泊発電所3号炉  
設置許可基準規則等への基準適合について  
(第10条, 第11条, 第14条, 第17条, 第33条)  
(審査会合における指摘事項回答)

令和5年1月24日  
北海道電力株式会社

# 泊発電所3号炉 設置許可基準規則等への基準適合について 第10条（誤操作の防止）

## （審査会合における指摘事項回答）

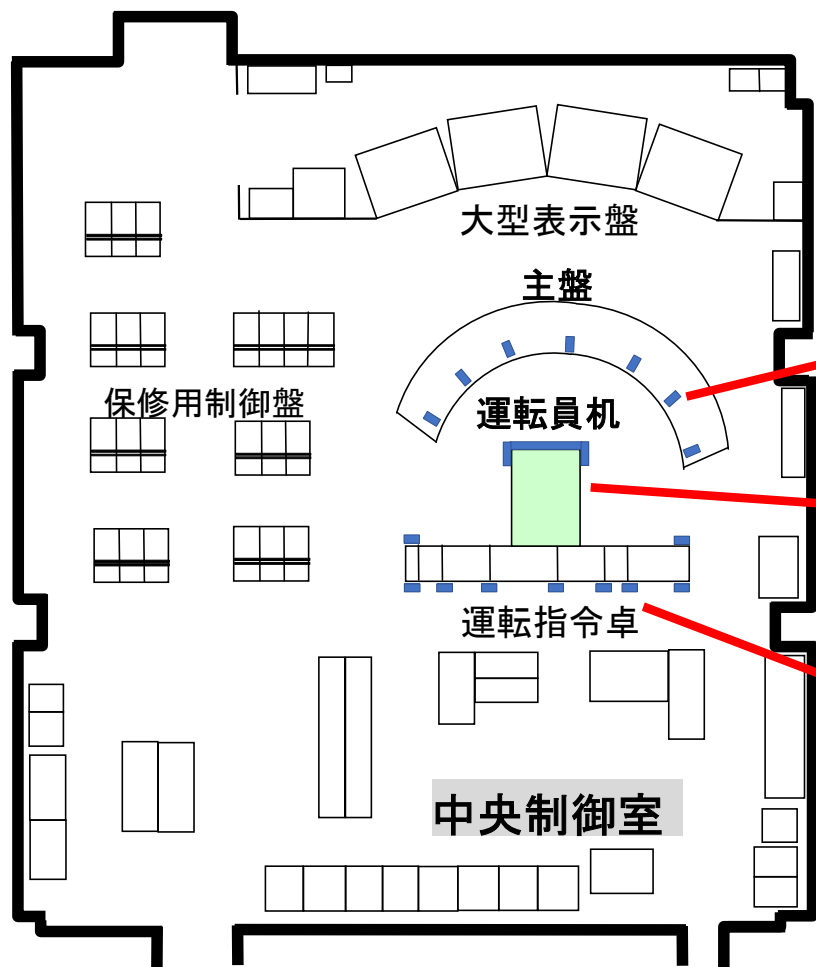
先行プラントでは、中央制御室において、手すりの設置等により、地震発生時においても運転操作に影響を与えない設計としているが、泊3号炉では、地震発生時には主盤等のデスク部につかまることとしていることに関して、その設計方針が適合性の観点から適切であり、運転操作に影響を与えないことを説明すること。

- 泊3号炉において地震発生時に主盤等のデスク部につかまることとしていた設計方針を変更し、中央制御盤及び運転員机に手摺を設置することとする。
- 手摺を設置することにより、地震発生時における「操作器への誤接触防止」及び「運転員の安全確保」を確実に達成できる設計とする。
- 手摺の設置イメージを次頁に示す。

作業用照明電源系統図 (3号炉) (1/2)

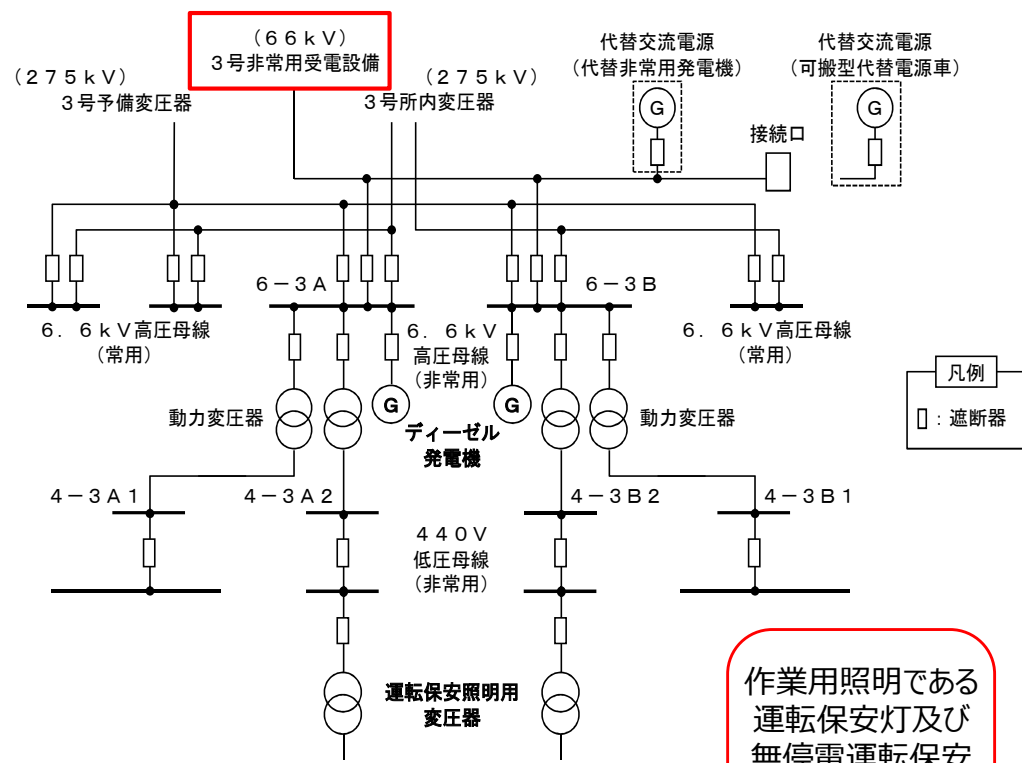
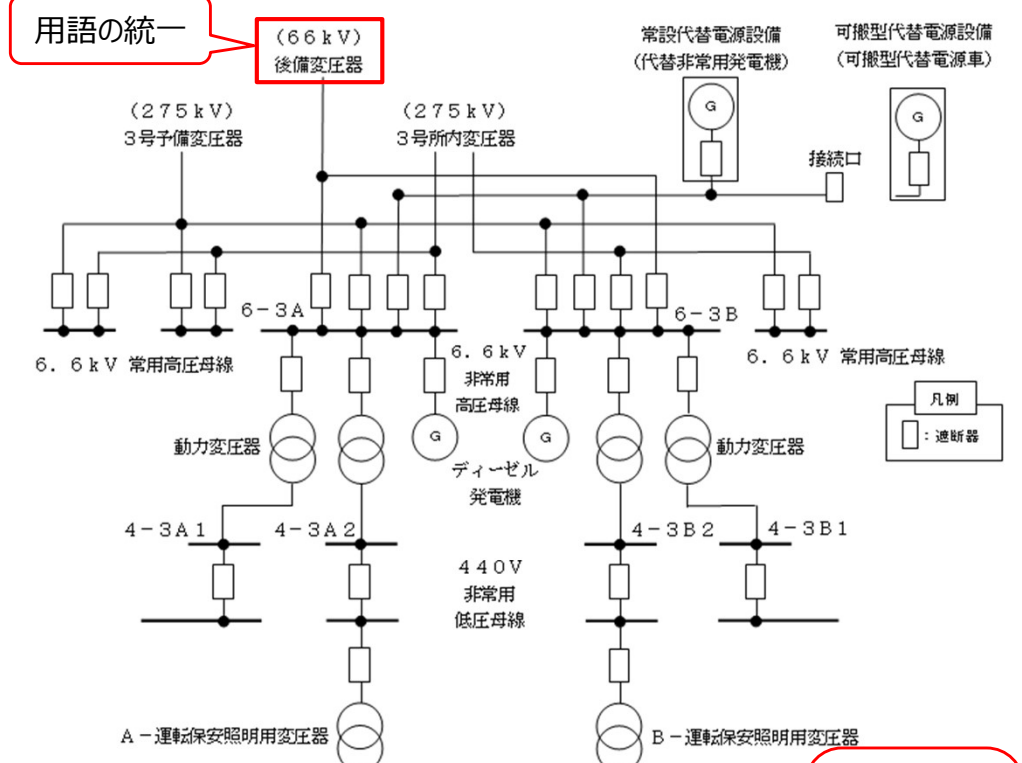
作業用照明として設置する方針である運転保安灯及び無停電運転保安灯に係る作業用照明電源系統図では、当該照明に係る部分の記載はなく、作業用照明電源系統図との整合が確認できない。当該資料については記載の整合、一貫性等をもった資料を作成すること。

作業用照明である  
運転保安灯及び  
無停電運転保安  
灯の記載が無く、  
設計方針の内容  
が確認できない

作業用照明電源系統図の  
名称が記載されていない

このため、作業用照明の設計方針の記載内容と、作業用照明電源系統図が一貫性をもって確認出来るよう、作業用照明電源系統図に関して作業用照明までの受電状況が分かるよう記載を修正した。

- 作業用照明電源系統図の名称の記載が無かったので系統図下部に記載した。
- 33条保安電源設備の記載見直しに伴い「(66kV) 3号非常用受電設備」を「(66kV)後備変圧器」として用語を統一した。
- 緊急時対策所指針所内の照明設備へ電力供給が可能であることが確認できる図面を追加した。

作業用照明で  
ある運転保安  
灯及び無停電  
運転保安灯ま  
での系統図に  
修正

作業用照明電源系統図  
の名称を記載

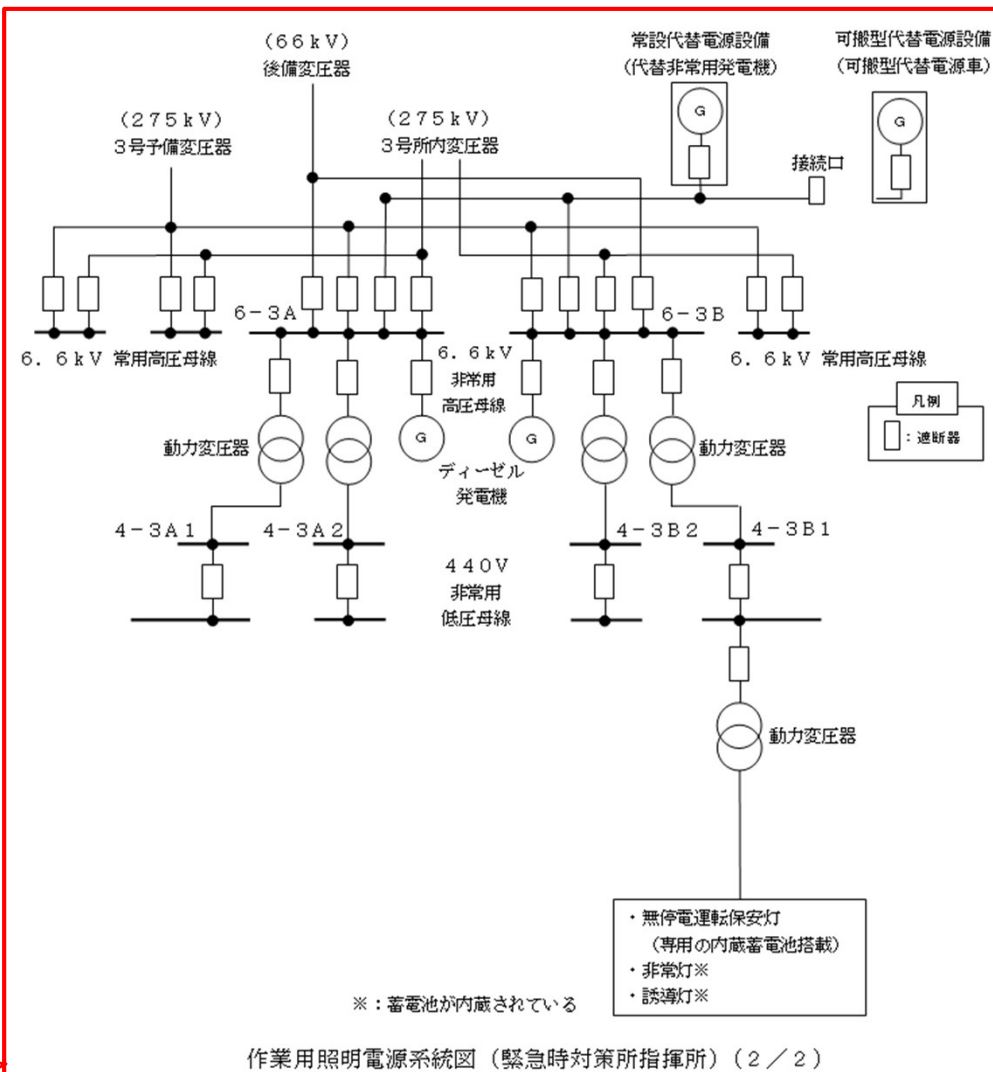
( 図面なし )

緊急時対策所指揮所の照明設備へ電力供給が可能であることが確認できる図面を追加

第10.1.3図 直流電源設備単線結線図 [14条-14]

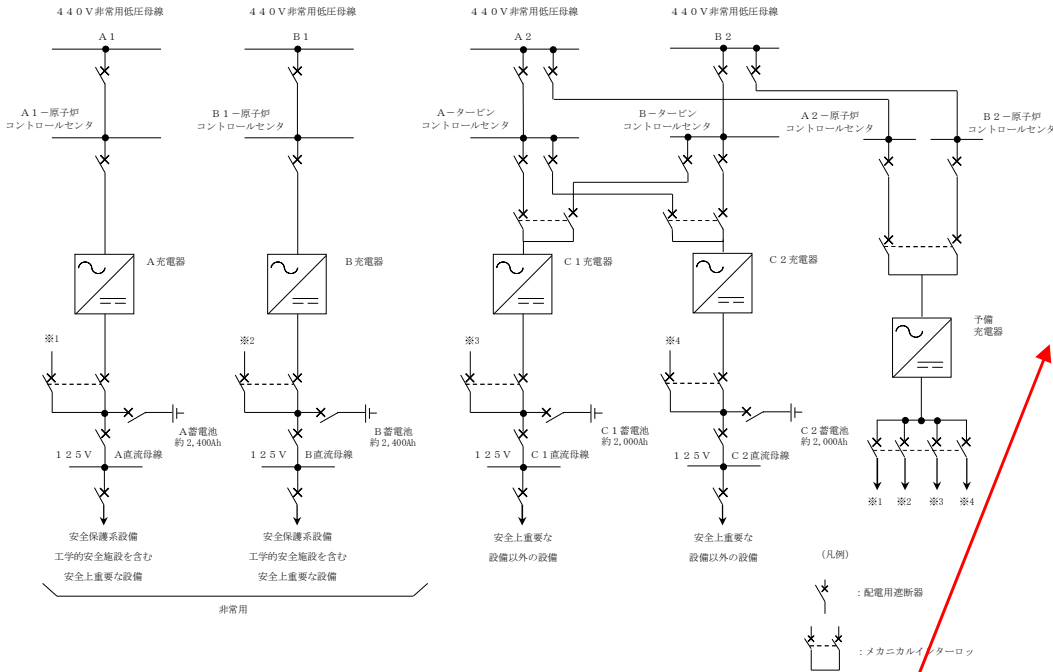
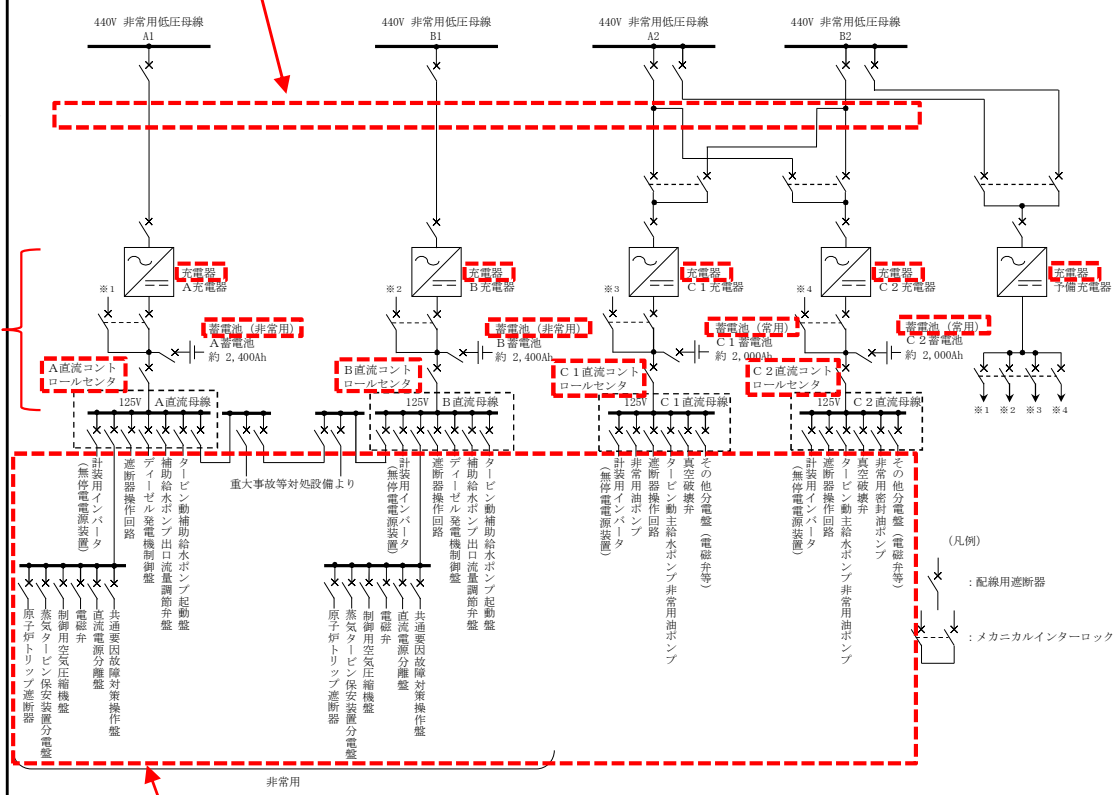
まとめ資料に関して、文章中に記載の設備名（蓄電池（非常用）、蓄電池（常用）、充電器、直流コントロールセンタ等）と図に記載の設備名（A 蓄電池、C1 蓄電池、A 充電器、A1 –原子炉コントロールセンタ等）が一致していない。適合性を説明する資料として、設備名を統一させることは行われていなければならない事項であるため、適切に修正すること。

- まとめ資料の直流電源設備の記載において、文章中には設備の総称を、図中には設備の個別名称を記載しており、文章と図の設備名が一致していなかった。文章と図の設備名を紐づけするため、文章中の設備名（蓄電池（非常用）、蓄電池（常用）、充電器、直流コントロールセンタ）を図中にも併せて記載することにより、設備名の紐づけを行った。
- また、まとめ資料中に記載の設備名について、他条文等との統一の観点から次の通り整合を図った。

文章中に記載の設備名(「蓄電池(非常用)」, 「蓄電池(常用)」, 「充電器」, 「直流コントロールセンタ」)を併記した。

「原子炉コントロールセンタ」, 「タービンコントロールセンタ」の記載を削除した。

直流母線の負荷の設備名について他条文等との整合を図った。

第 5.1.14 図 凝縮液量測定装置及び格納容器サンプ水位上昇率測定装置系統概要図

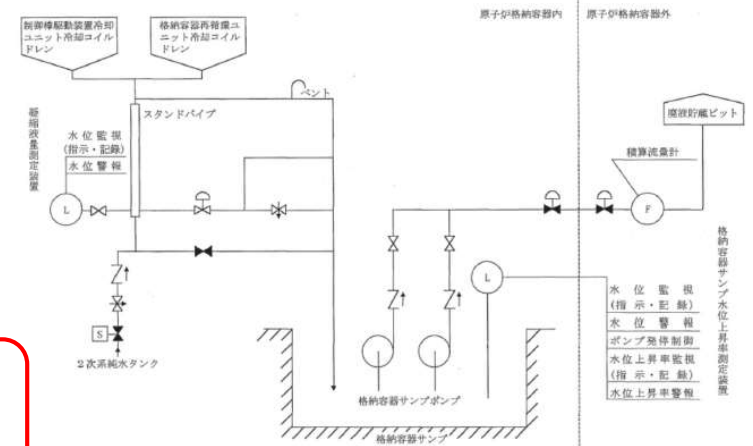
原子炉冷却材圧力バウンダリからの漏えいに対する漏えい監視設備の具体的な記載が不足

漏えい監視設備に関する記載を追加した【設備の違いはあるが、大飯と同様】

### <単線結線図(後備変圧器設置後)>

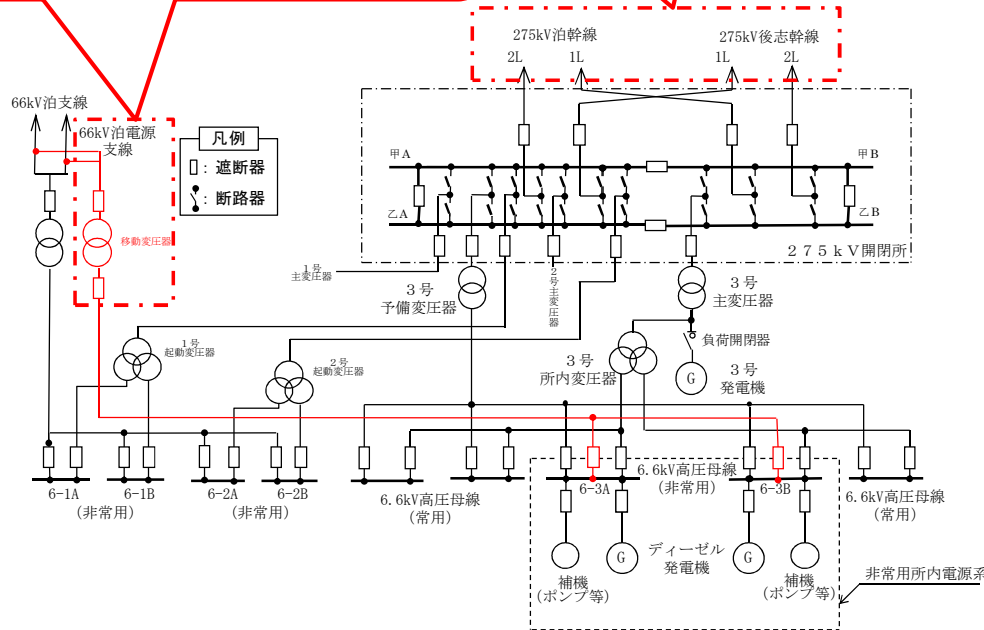
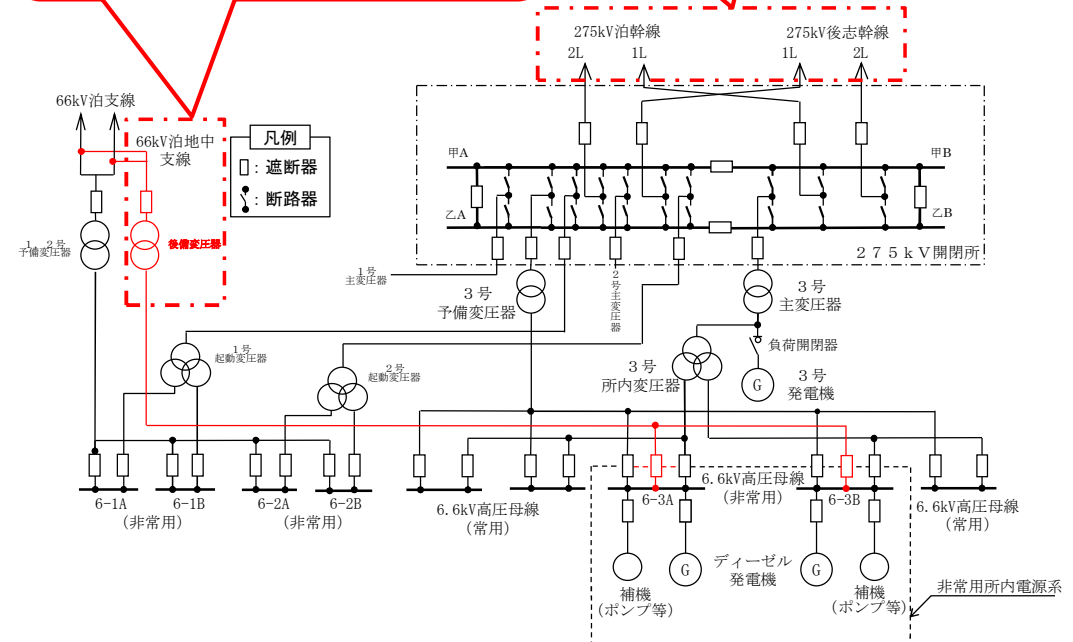
66kV送電線は、電力系統に連系する外部電源系として適合性の説明に用いられているが、同資料中に「更なる信頼性向上対策」と記載されている箇所もあり説明に一貫性がなかったため、当該設備の位置付けを明確に説明すること。その上で、275kV送電線（泊幹線、後志幹線）は2ルート確保されているものの、倒壊時に相互に干渉し合う距離であることから、66kV送電線の位置付けを踏まえて、「電線路のうち少なくとも一回線は、他の回線と物理的に分離して受電できるものでなければならない」という基準要求に対する適合性を説明すること。

- 2022年10月25日の審査会合資料において、電線路（送電線）のうち66kV送電線の基準要求に対する適合性の説明に次のとおり一貫性がなかった。
  - 電線路（送電線）の基準要求に対する適合性の説明では、275kV送電線2ルート4回線と66kV送電線1ルート2回線の合計3ルート6回線にて電力系統に接続すると記載していた。
  - 一方、電線路（送電線）の物理的分離に係る補足説明では、66kV送電線からの電力供給ルートを基準適合に必要な電力供給ルートと位置付けず、「更なる信頼性向上対策」と記載し、仮設かつ自主設置の移動変圧器を使用するルートを記載していた。
- 指摘を踏まえ、66kV送電線については、基準適合に必要な電力供給ルートである位置付けを統一し、次の修正を行った。
  - 送電鉄塔の倒壊を前提とした共倒れの影響を踏まえても、電線路（送電線）のうち少なくとも一回線は、他の回線と物理的に分離して受電できるよう、常設の66kV開閉所（後備用）及び後備変圧器を設置し、基準適合に必要な66kV送電線からの常設設備による電力供給ルートを確保する設計とした。
  - 基準適合に必要な常設設備による66kV送電線からの電力供給ルートで対応することが分かるよう、補足説明の記載を修正した。

- ・新送電線名称:「66kV泊地中支線」
- ・新変圧器名称:「後備変圧器」
